# PONTE SULLO STRETTO DI MESSINA

## INTEGRAZIONI AL PROGETTO DEFINITIVO

| <i>Titolo del documento</i>     | RISPOSTA INTEGRAZIONE VERSANTE CALABRIA ID 072                     |

V I A C 0 7 2 - F 1

Figura 5.3.A – Schema dei tipi di recinzione a maglia progressiva Tipologia 1.

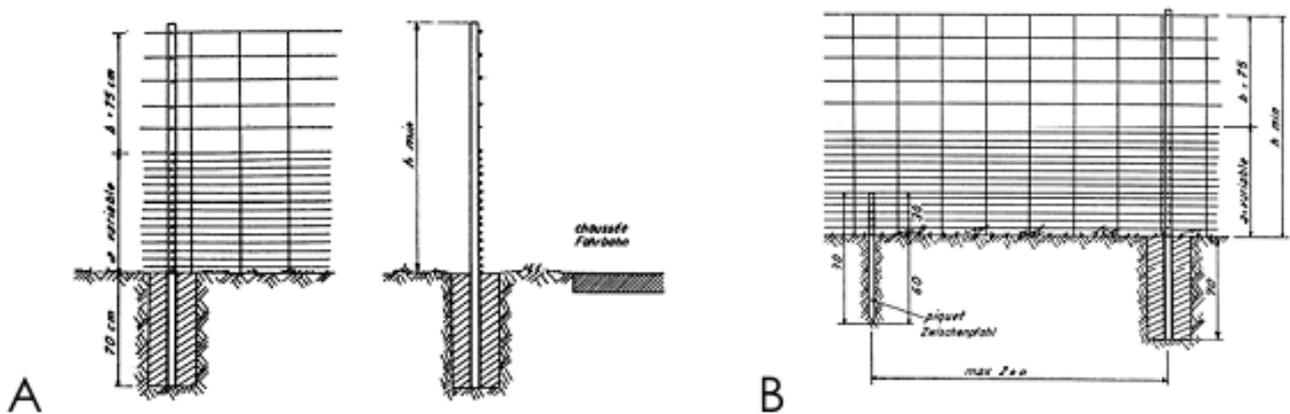
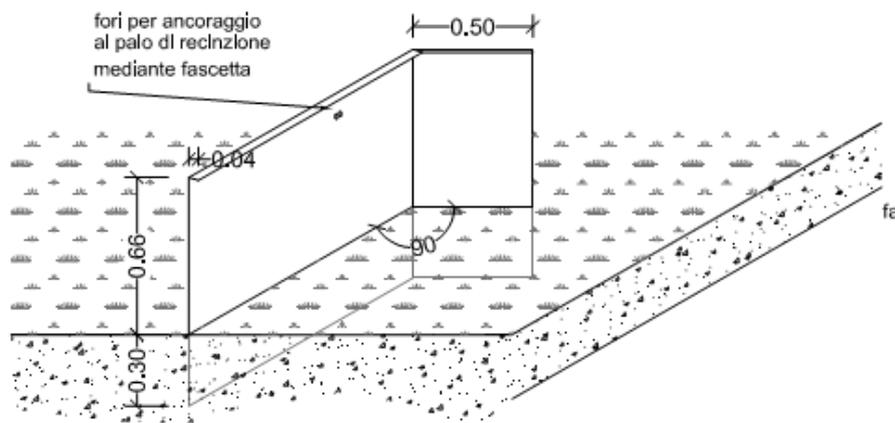
*Integrare la Relazione Tecnica delle Sistemazioni ambientali dei siti (CZ0026\_F0) considerando le mitigazioni per la componente fauna in fase di cantiere.*

La ricerca di soluzioni diversificate, in merito alla possibilità di prevedere una qualche forma di delimitazione delle aree di cantiere, deriva dall'esigenza di coniugare la limitazione degli accessi alle aree di cantiere da parte di animali con il contesto in cui le aree ricadono, per questo motivo sono state studiate due categorie di recinzione:

- 1) una con maglie progressive, posizionata lungo i perimetri delle aree di cantiere (in sostituzione della tradizionale recinzione) che ricadono in contesti naturali o seminaturali.

Le sue caratteristiche sono quelle riportate nella seguente fig. 5.3.A tratta dal Manuale
